PREVOST

**BULLETIN
DE
GARANTIE**

BG12-33

DATE : NOVEMBRE 2012	SECTION : 18 - Carrosserie
EXPIRATION: NOVEMBRE 2014	
SUJET : SERRAGE DES BOULONS DE LA PENTURE DE PORTE COULISSANTE DE L'ÉLEVATEUR DE FAUTEUILS ROULANTS

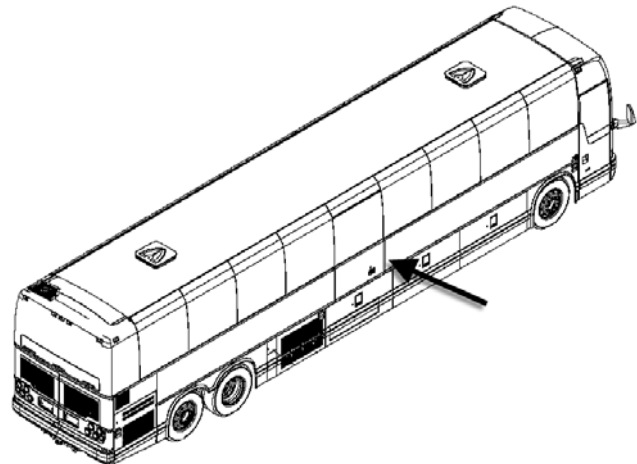
Sur les véhicules visés par ce bulletin, les boulons de la penture de porte coulissante de l'élevateur de fauteuils roulants doivent être serrés au couple de serrage adéquat.

Effectuer le travail un boulon à la fois pour garder l'ajustement de la porte.

1. Dévisser d'un tour et resserrer à 43 lb-pi chaque boulon, un à la fois.
2. Appliquer une marque de serrage.
